**Comité d'experts du transport des marchandises dangereuses
et du Système général harmonisé de classification
et d'étiquetage des produits chimiques****Sous-Comité d'experts du transport des marchandises dangereuses****Cinquante-septième session**

**Explosifs et questions connexes : épreuve N.1 pour les matières
solides facilement inflammables****Propositions visant à modifier la partie A de la figure 33.2.4.1,
soit la coupe transversale du moule de 250 mm de longueur
dans le Manuel d'épreuves et de critères****Communication de l'expert de la Chine*****Introduction**

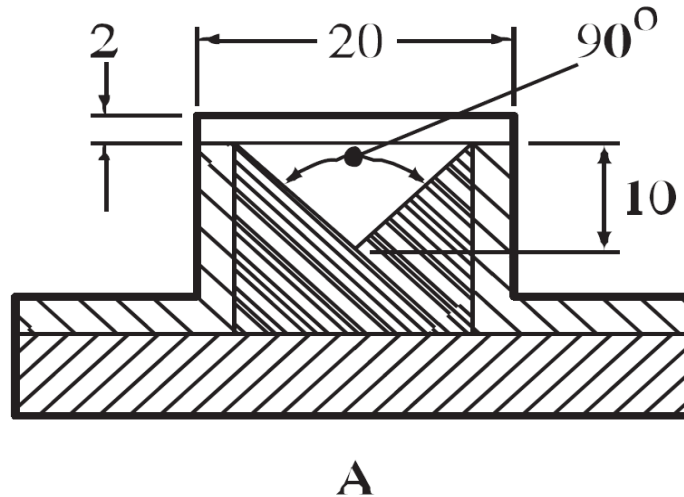
3. Selon le paragraphe 33.2.4.2 (Appareillage et matériels), un moule de section triangulaire ayant 250 mm de longueur, 10 mm de profondeur et 20 mm de largeur sert à étaler l'échantillon pour l'épreuve de vitesse de combustion. Néanmoins, sur la partie A de la figure 33.2.4.1, la largeur de 20 mm comprend l'épaisseur des tôles métalliques comme limite latérale des deux côtés ; la largeur du triangle du moule ne peut donc qu'être inférieure à 20 mm.
4. Selon la description du paragraphe 33.2.4.2, la figure 33.2.4.1 représente la coupe transversale du moule sans échantillons. Sur le dessus de la partie A de la figure 33.2.4.1, deux lignes transversales semblent signifier une limitation latérale dans la direction

transversale, laquelle empiéterait partiellement sur les limitations latérales dans la direction longitudinale.

5. La partie A de la figure 33.2.4.1 n'est pas une véritable coupe transversale du moule. Elle comprend à la fois une coupe transversale triangulaire et une limitation latérale dans la direction transversale qui peut être source de confusion pour les personnes chargées de réaliser l'épreuve. L'objet de ce diagramme semble cohérent par rapport au style de la figure 33.2.4.1 dans laquelle l'emploi de la perspective tend à rendre davantage d'informations.

Figure 1

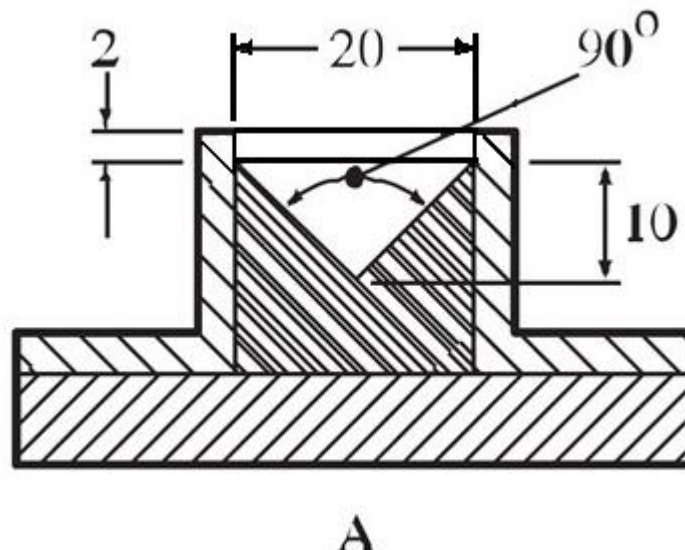
Modifier l'indication de la largeur de 20 mm dans la partie A de la figure 33.2.4.1 de manière à exclure de la mesure l'épaisseur des deux tôles métalliques. Afin de représenter la limitation latérale dans la direction transversale à l'aide d'une perspective et de conserver le style original, il conviendra de modifier la longueur des lignes transversales au-dessus du triangle de manière à exclure les deux tôles métalliques (fig. 1).

Figure 2

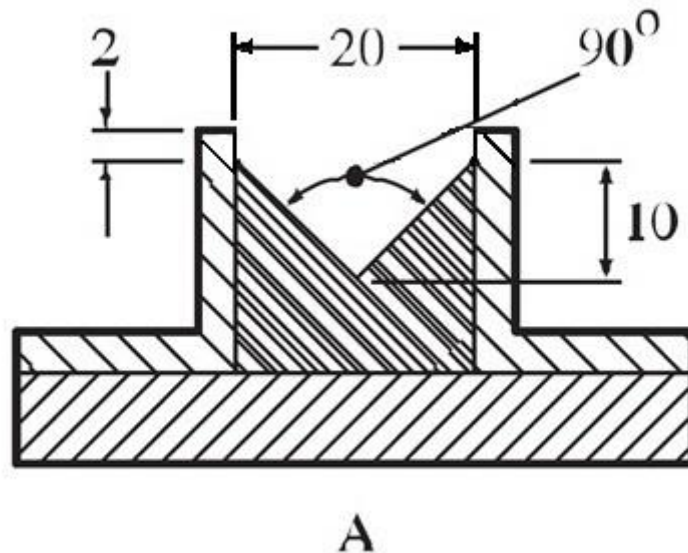
Modifier l'indication de la largeur de 20 mm dans la partie A de la figure 33.2.4.1 de manière à exclure de la mesure l'épaisseur des deux tôles métalliques. Supprimer les lignes transversales au-dessus du triangle de la partie A de la figure 33.2.4.1 afin de rendre compte de la situation réelle (fig. 2).

Figure 3

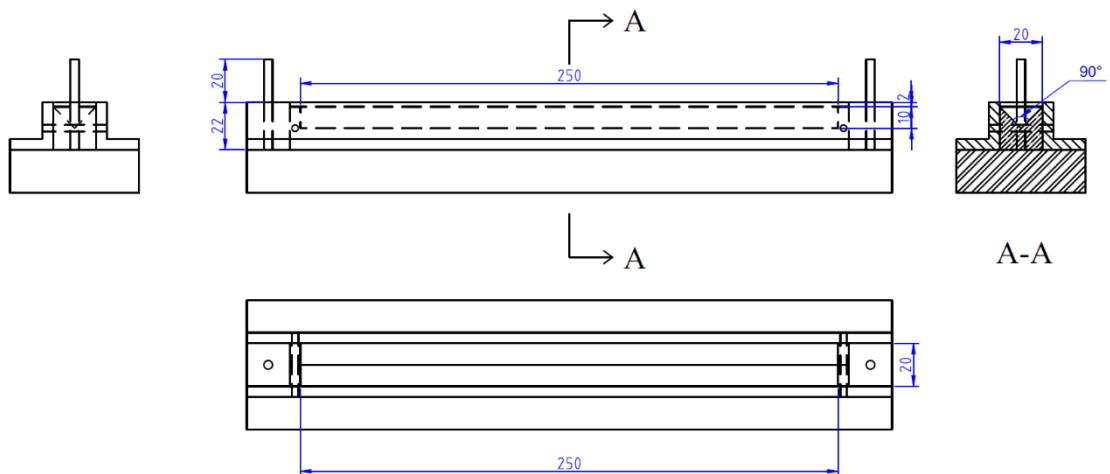
Remplacer la partie A de la figure 33.2.4.1 par une nouvelle figure afin de communiquer plus de détails, en incluant une vue de dessus, une vue de face, une vue en coupe et une vue latérale du moule (fig. 3).
